具体采购通知（SPN）投标邀请（参考号0074-PAK-01）的更正 公告工程、采购和施工工程（EPC/交钥匙方式）	
---	---	---

项目名称：Lahore Wastewater and Drainage Management Project (LWDMP) – 从Larechs Colony至Gulshan-e-Ravi Lahore的污水系统（采用非开挖技术）

补遗第1号招标文件

Lahore水与废水管理项目（LWWMP）Lahore废水与排水管理项目（LWDMP）——从Larechs Colony至 Gulshan E Ravi的污水系统，Lahore（采用非开挖技术）

附件-A

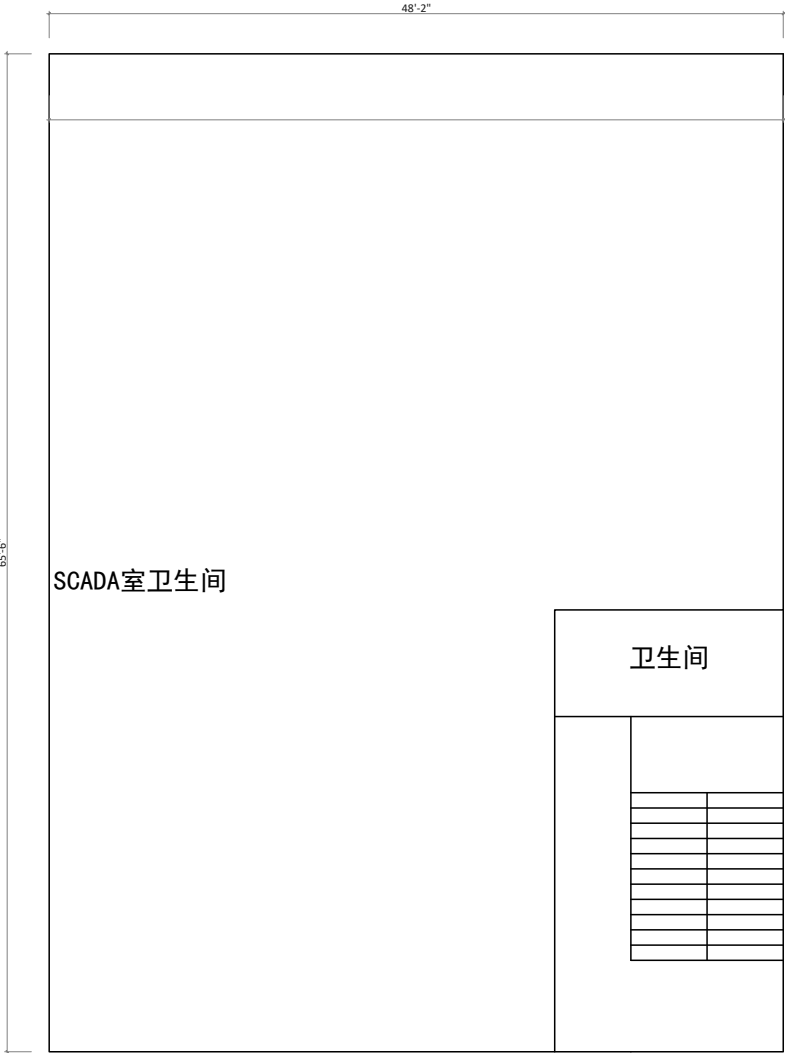
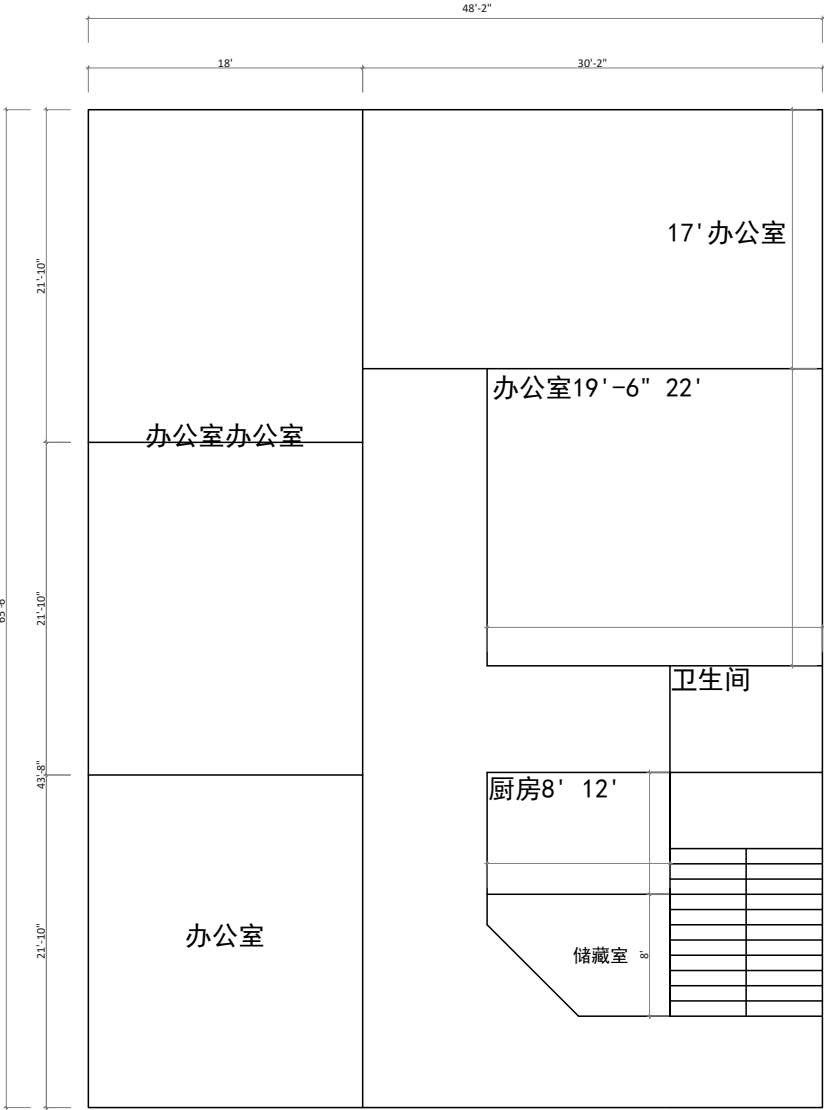
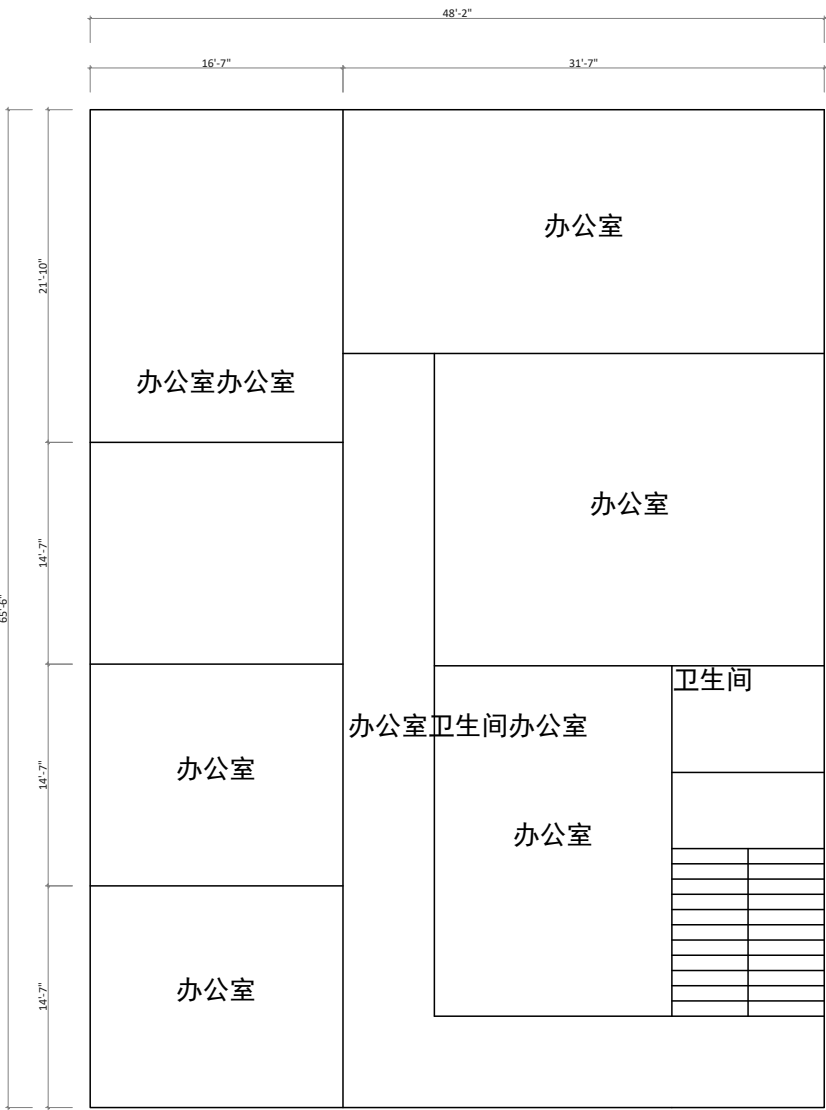
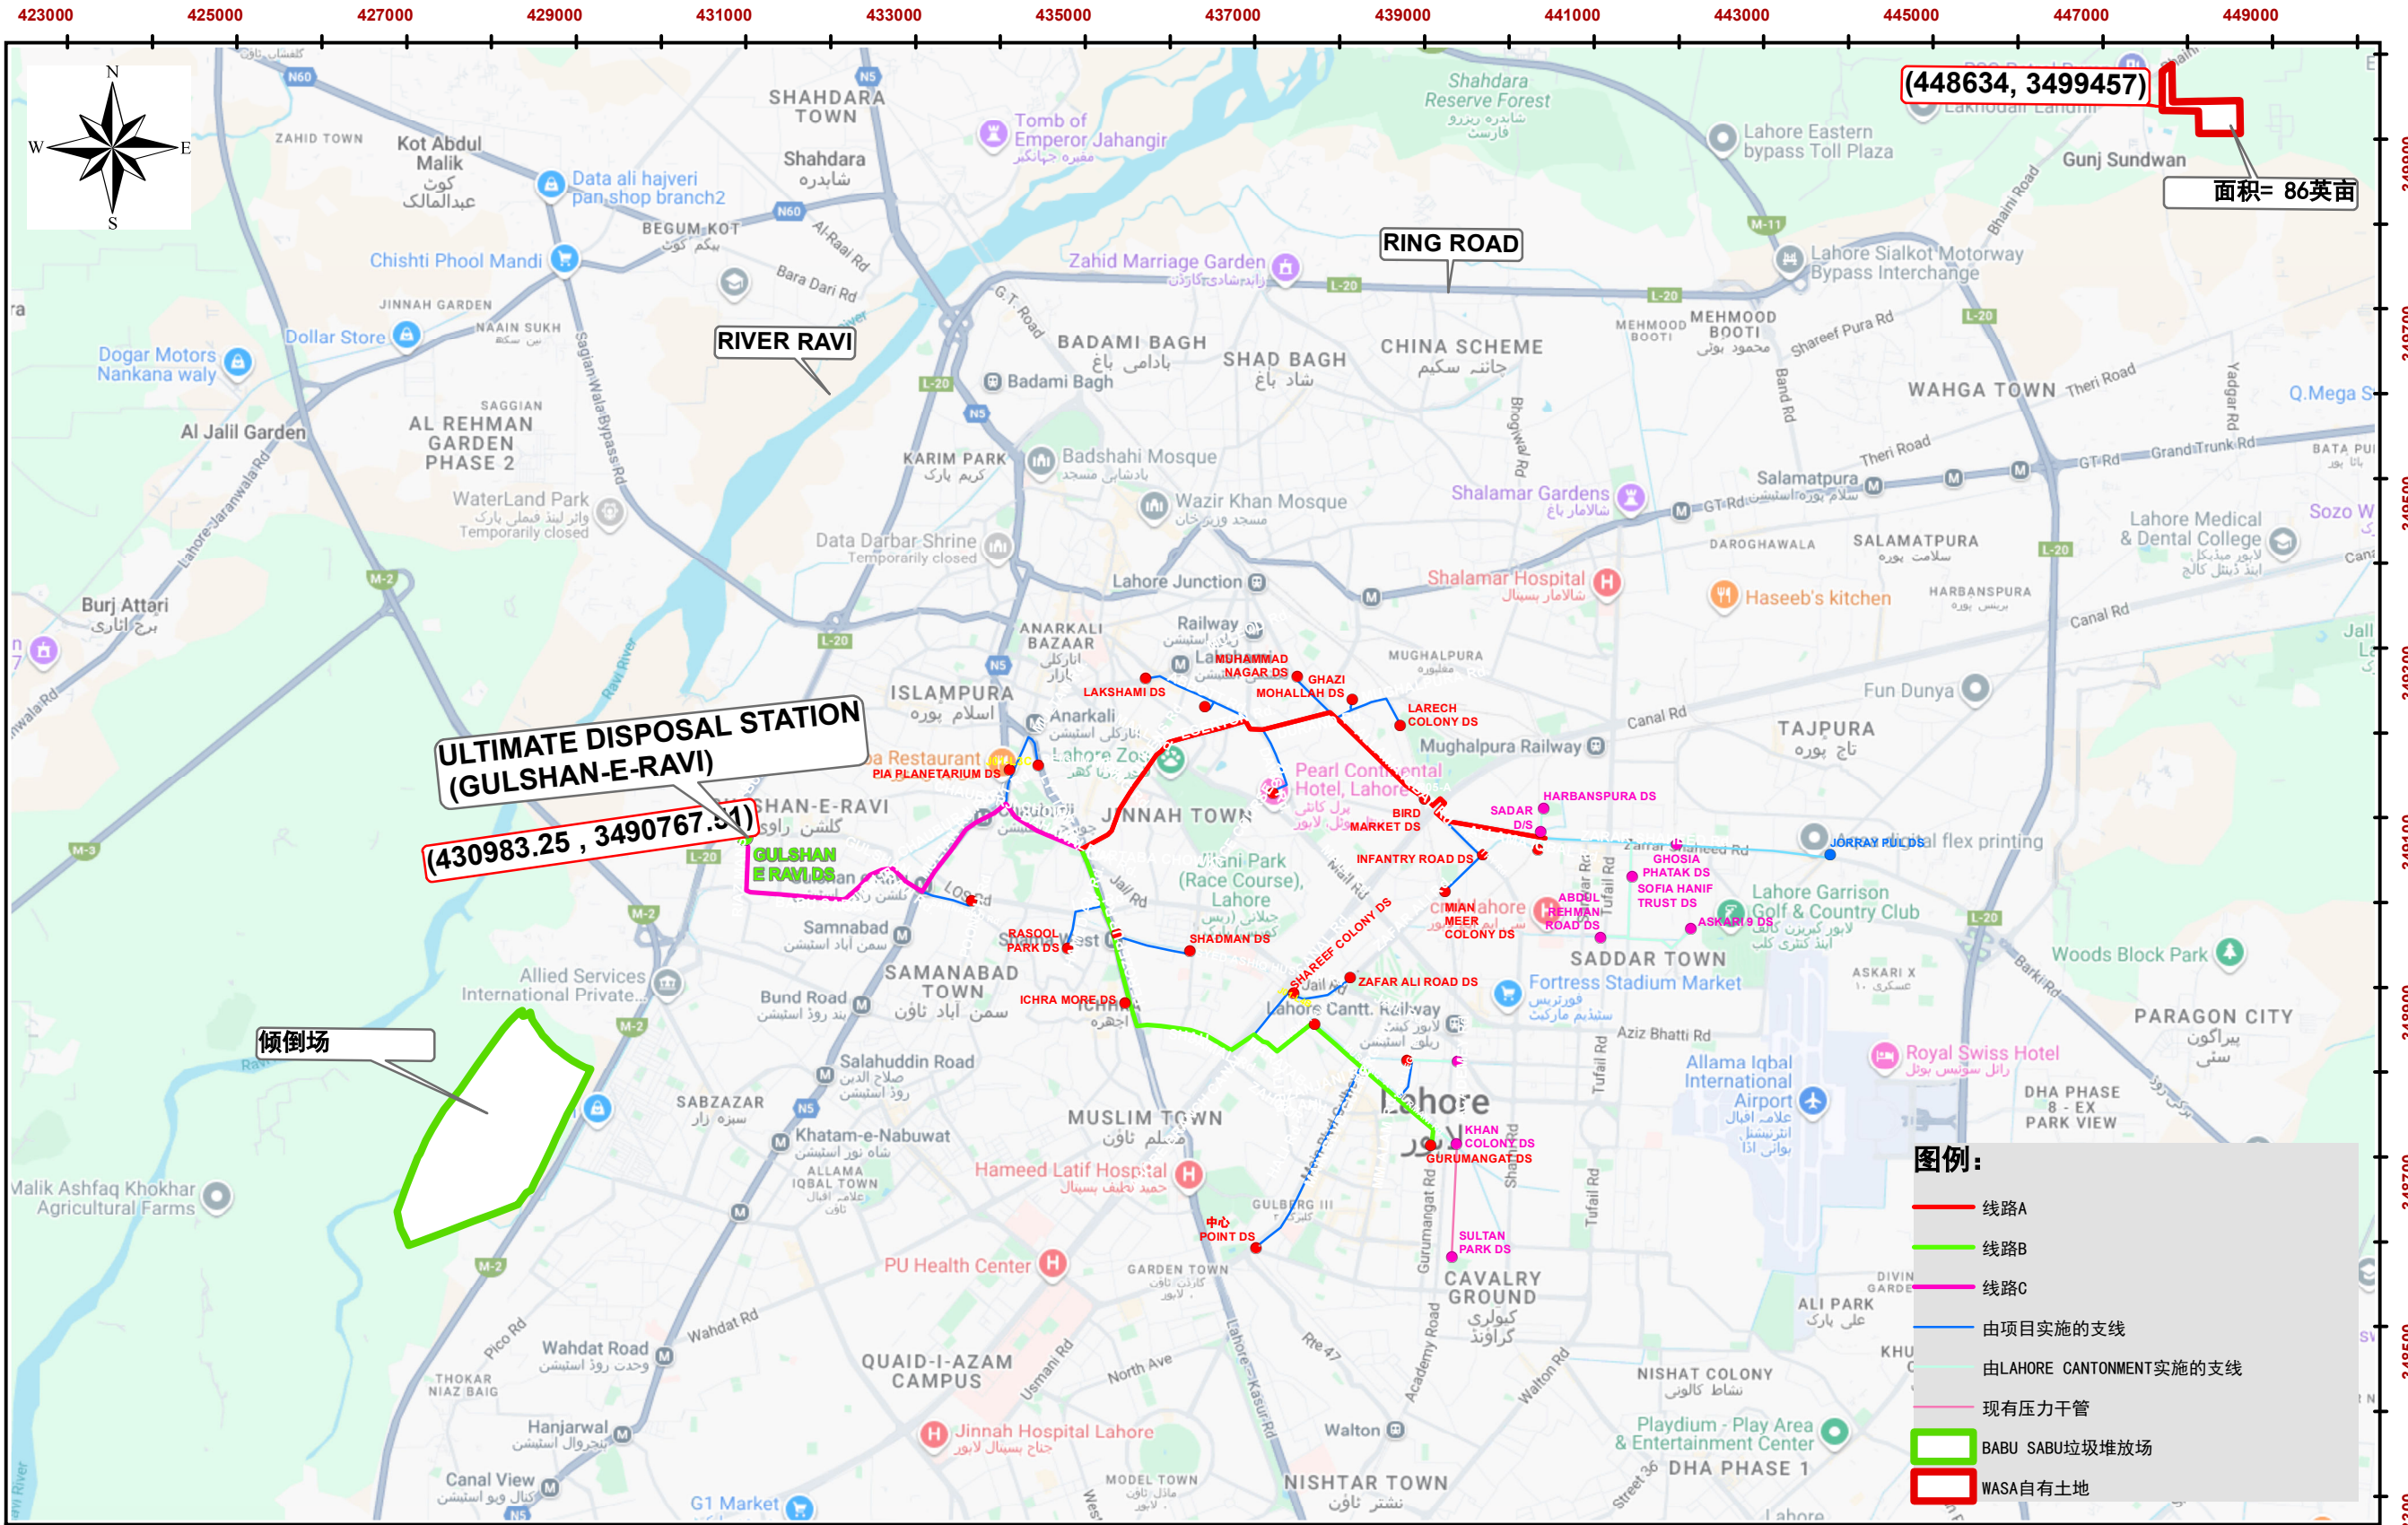
序号	参考	页码	如招标文件中所述	修订条款
			iv) Line-C支线在序号2处的圆形接收井数量规定为“2”。	iv) Line-C支线在序号2处的圆形接收井数量应读作“1”。
11.	第2卷，第二部分，第6节，业主要求第4.1.12条，子条款xx（办公楼施工）	第6-67页	“然而，承包商必须首先在拟建位置建造一栋除底层外的全功能三层建筑（每层500平方米），以供员工和劳动力住宿”	原条款中的文本替换为：“然而，承包商必须首先在拟建位置建造一栋除底层外的全功能三层建筑（每层296平方米），以供员工和劳动力住宿”。此外，该建筑的暂定/概念性布局作为附件A附后。
12.	第2卷，第二部分，第6节，业主要求第4.1.12条，子条款xx（办公楼施工）	第6-67页	“采用框架结构的办公楼，每层建筑面积至少500平方米，应配备所有基本设施、卫生间、茶水间、暖通空调等，并采用A级瓷砖地面、吊顶和墙面镶板，暖通空调配备信息多媒体屏幕。”	原条款中的文本替换为：“采用框架结构的办公楼，每层建筑面积至少296平方米，应配备所有基本设施、卫生间、茶水间、暖通空调等，并采用A级瓷砖地面、吊顶和墙面镶板，暖通空调配备信息多媒体屏幕。”此外，该建筑的暂定/概念性布局随附于此作为附件A。
13.	第2卷，第二部分，第6节，业主要求（第4.1.5条。EPC承包商承担的E&M工程和服务范围）	第6-71页	“EPC承包商还将负责两座泵房内所有机械设备、辅助机械设备、水工钢结构、电气设备、辅助电气设备、SCADA系统组件/设备以及屋顶太阳能系统的采购、供应、安装、测试和调试。EPC承包商负责按照时间表在各方面完成项目，并还将提供备件，至少满足前5年的更换需求。”	原条款中的文本替换为：“EPC承包商还将负责两座泵房内所有机械设备、辅助机械设备、水工钢结构、电气设备、辅助电气设备、SCADA系统组件/设备以及屋顶太阳能系统的采购、供应、安装、测试和调试，并与其SCADA系统完全集成。EPC承包商负责按照时间表在各方面完成项目，并还将提供备件，至少满足前5年的更换需求。”

6.	第1卷，第一部分 - 招标程序第4节 - 招标表格“费率与价格表计价活动明细表” 明细表编号3：土建工程，项目编号3.27	第4-33页	“建造一栋设施齐全的三层框架结构办公楼，每层建筑面积至少500平方米（按业主要求），配备所有基本设施、卫生间、茶水间、暖通空调等/铺设A级瓷砖地面、吊顶及墙面镶板，经检验符合业主要求子条款4.1及5.1”	原条款中的文字替换为：“建造一栋设施齐全的地 上三层框架结构办公楼（共四层），每层建筑面积 296平方米（外侧设电梯）（按业主要求），配备所有基本设施、卫生间、茶水间、暖通空调等/铺设A级瓷砖地面、吊顶及墙面镶板，经检验符合业主要求子条款4.1及5.1。”

序号	参考	页码	如招标文件中所述	修订条款
	(i)			
30.	第4卷，第三部分 - 合同条件与合同格式，第9节 - 合同格式	第9-10页	“3. 27. 建造全装修三层框架结构办公楼，每层建筑面积至少500平方米”	原条款中的文本替换为：“3. 27. 建造全装修地面以上三层框架结构办公楼（共四层），每层建筑面积296平方米（外侧设电梯）”

LW - TD - 177

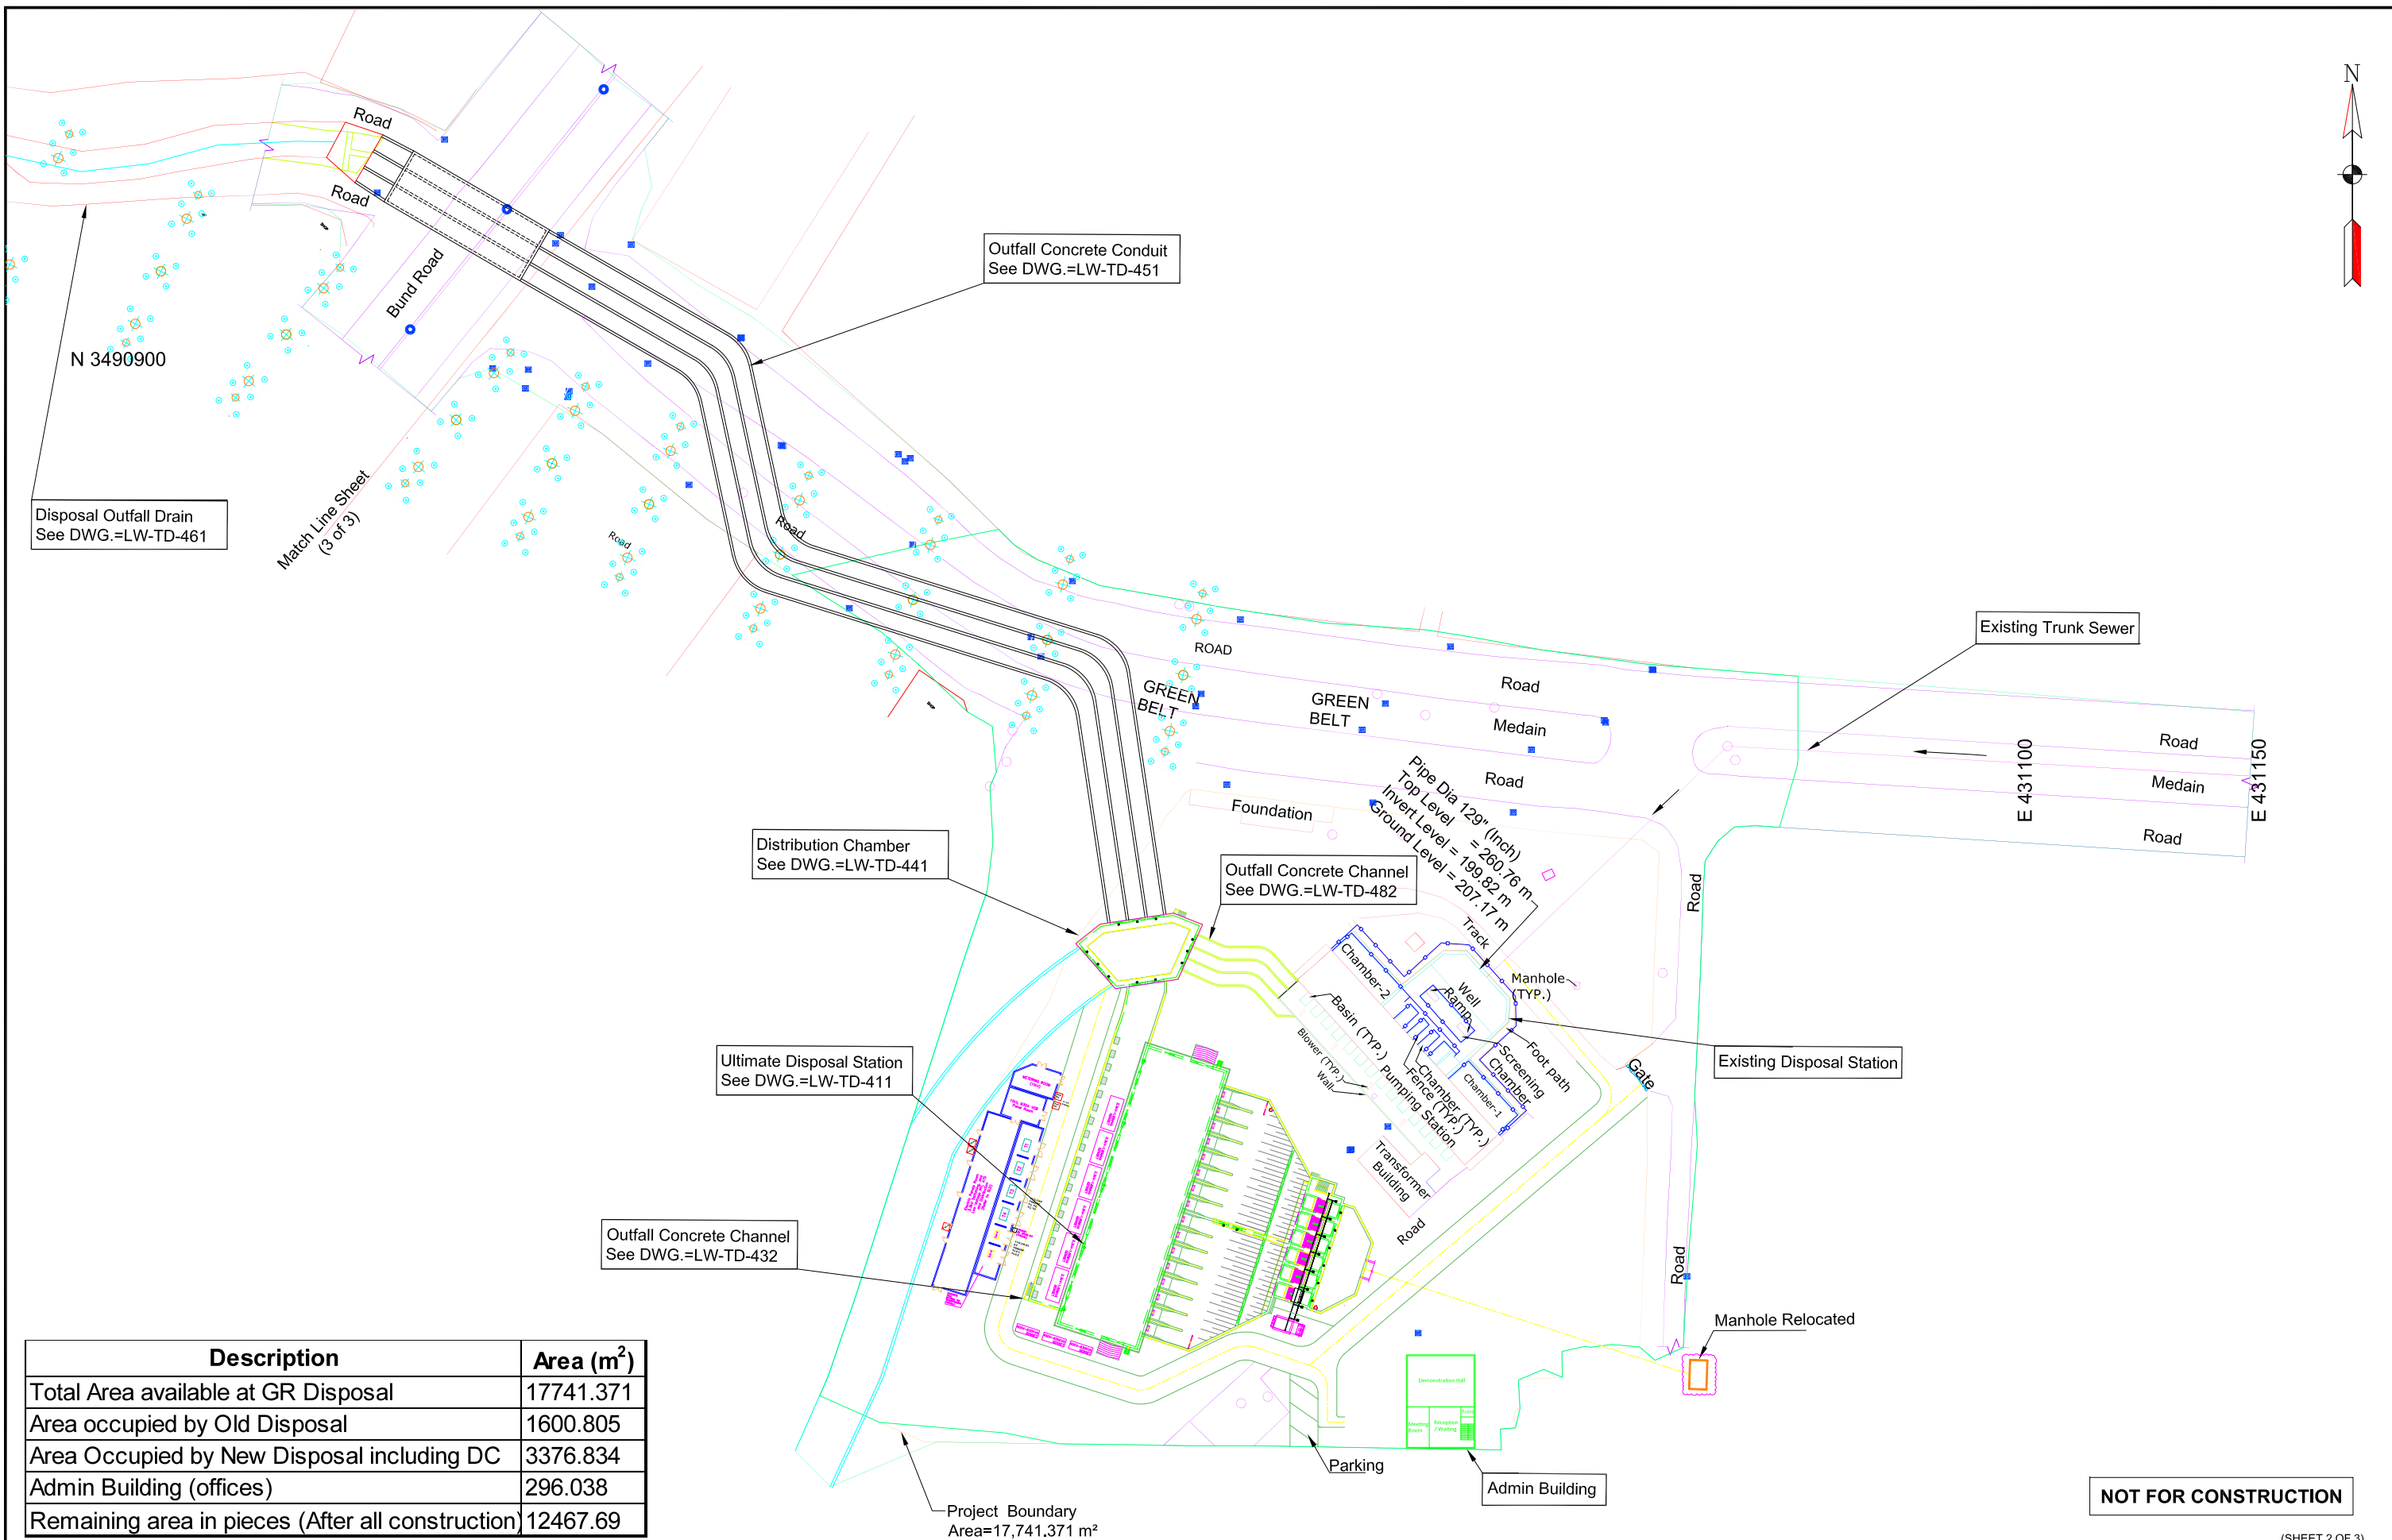
序号	参考	页码	如招标文件中所述	修订条款
				招标文件其他位置的落差结构数量应读作十六（16）。
25.	第1卷、2和3	完整招标文件		气味控制和通风系统的总数应读作：29（二十九）。招标文件中任何位置的气味控制和通风系统数量均应读作29（二十九）。
26.	第3卷，第二部分，第6节，业主要求（图纸）	图号 LW-TD-177	-	所引用的图纸已修订如下：修订后的图号LW-TD-177（含29个气味控制和通风系统）附于招标文件中的附件E。招标文件中任何位置的气味控制和通风系统数量均应读作二十九（29）。
27.	第3卷，第二部分，第6节，业主要求（图纸）	图号 LW-TD-402		所引用的图纸已按如下方式修订：更新后的图号LW-TD-402特此替换，并随附于本文件附件F，提供最终处置站总平面布置图。
28.	第3卷，第二部分，第6节，业主要求（图纸）	图号 LW-TD-491		所引用的图纸已按如下方式修订：更新后的图号LW-TD-491特此替换，并随附于本文件附件G，提供更新的最终处置站单线图（SLD）。
29.	第4卷，第三部分 - 合同条件及合同格式，第8节 - 专用合同条件，专用条件，A部分 - 合同数据[14.15] (a)	当地货币与外币的比例或金额	“当地货币：不低于合同总价的百分之五（50%）。 ”	原条款中的文本替换为：“当地货币：不低于合同总价的百分之五十（50%）。 ”
